1. Bakgrunn for planendringa

I samband med byggjesak på Steinneset 31 med utviding av eksisterande bustad og etablering av garasje, har ein sett at det er behov for å gjere endringar i gjeldande plan for Lyngheim, frå 2001, sist revidert i 2003.

2.1 Endring B1 og B2- frå 3 til 2 bustadtomter.

Figur 1 Utsnitt som viser gjeldande reguleringsplanar med planavgrensinga for forenkla endring.

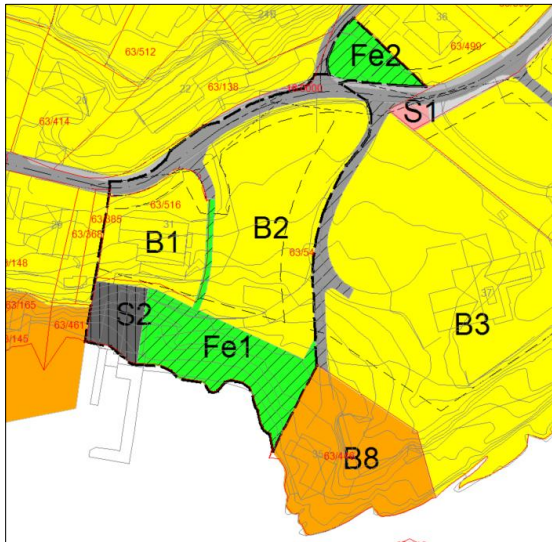
Planavgrensing forenkla endring

Planavgrensinga tek med seg endringar innanfor delfelta B1, B2, S2, Fe1 og Fe2 og del av veg langs B2.

Figur 2. Utsnitt av gjeldande plan som syner 3 bustadtomter til venstre. Figur 3. Ny plan som syner 2 bustadtomter til høgre.

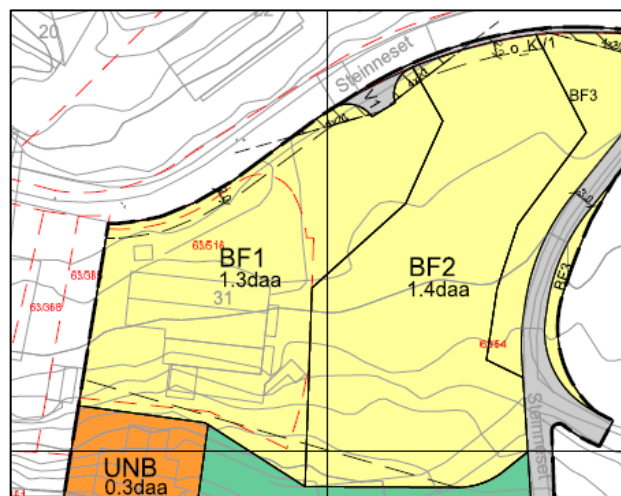
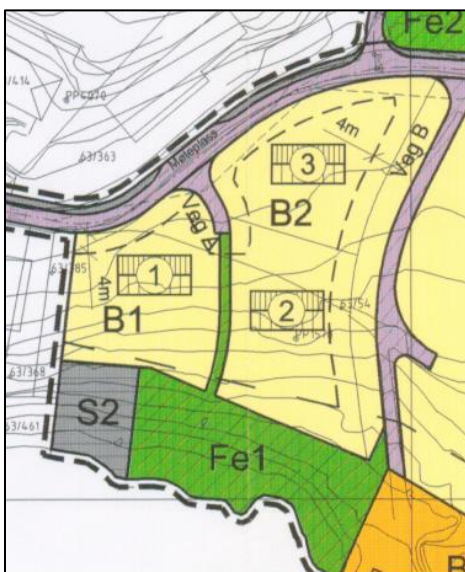
I dag er det regulert 3 bustadeiningar innanfor B1 og B2 (1+ 2 stk). Med forenkla endring ønskjer ein å endre det til 2 bustadtomter (1 bustadeining innanfor BF1 og 1 bustadeining innanfor BF2). Tomtane vert etter endringane 1,3 daa (B1) og 1,4 daa (B2).

Figur 4. Eksisterande tilkomst, veg A, og byggjegrense mot veg til venstre. Figur 5. Ny tilkomst (V1) og endra byggjegrense til høgje.

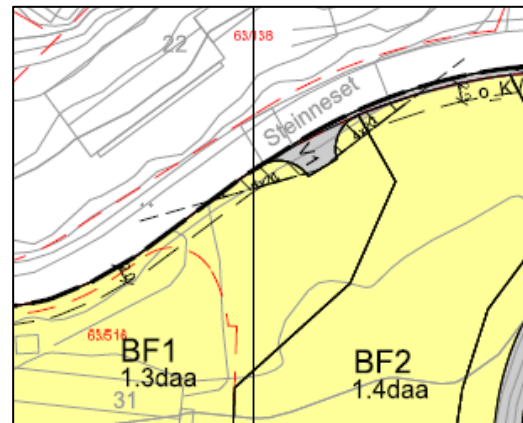
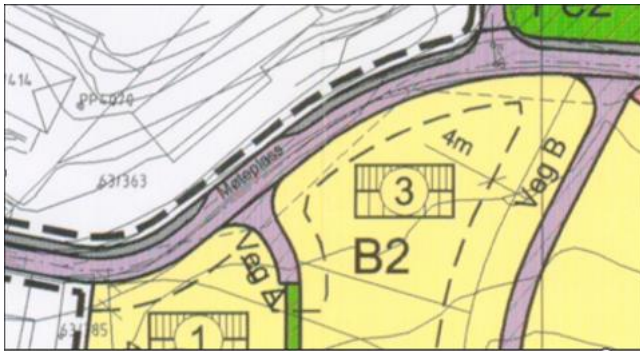
Innkøyringa (veg A) til B1/BF1 og B2/BF2 vert flytta for å få til ein betre tilkomst. Ny tilkomst er via V1.

Byggjegrensa er justert mot eksisterande vegkant frå 4 til 2 meter på delar av arealet langs vegen. Dette for å få etablert garasje innanfor BF1.

Figur 6. Eksisterande gangveg vist til venstre.

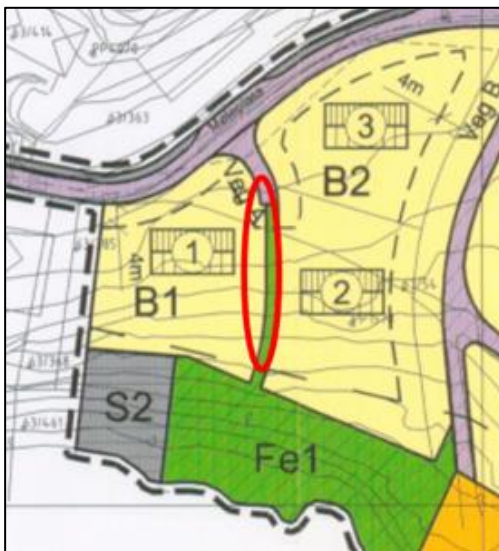
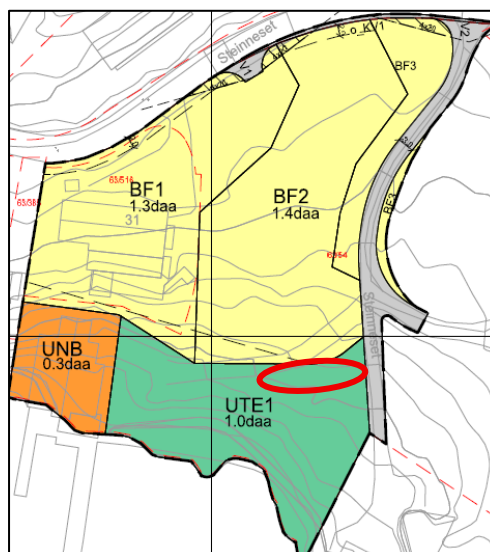
Gangveg/grøntkorridor til Fe1 i gjeldande plan vert flytta, og går via Veg B/V2 til UTE1 og UNB. Dette er gjort fordi formålet mellom BF1 og BF2 er justert, samt at gangtilkomst til UTE1 og UNB vert regulert slik den er nytta i dag.

Figur 8. Utsnitt av gjeldande plan som til venstre. Ny plan til høgre som syner utvida areal for UNB og UTE1.

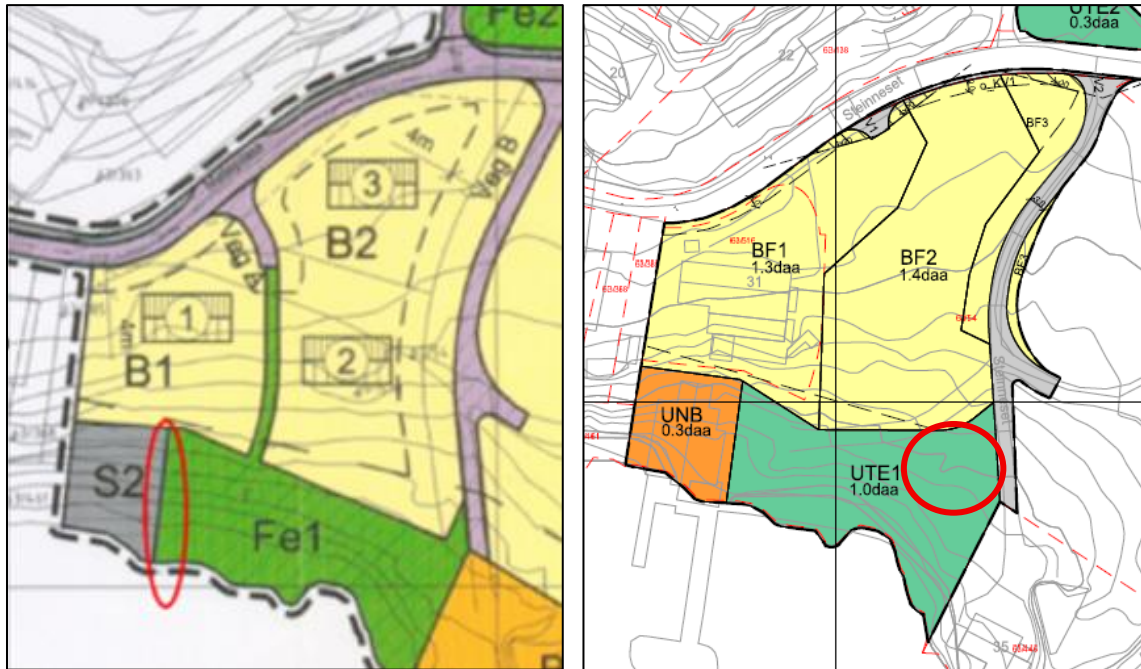
I samband med bygging av naust innanfor S2/UNB, har ein kome litt innpå arealet for Fe1/UTE1 (fellesområde knytt til sjø). Ein ynskjer difor å gjere eit makebytte der S2/UNB vert utvida med ca. 36 m² mot Fe1/UTE1. Fe1/UTE1 får dette arealet igjen frå tomtearealet til B2/BF2.

Figur 9. Gjeldande plan til venstre, revidert plankart til høgre som syner uteareal som omsynssone kulturminne.

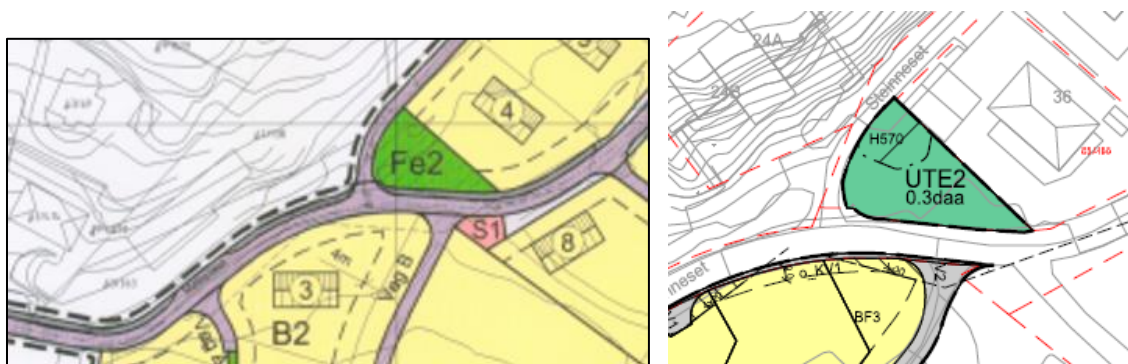
I gjeldande plan er Fe2 regulert til felles leikeplass for B1, B2, B3 og B5. Her står det i dag ein bunkers frå 2.verdskrig. For å sikre ivaretaking av kulturminne, vert Fe2 regulert med omsynssone kulturminne H570. Nytt feltnamn er UTE2.
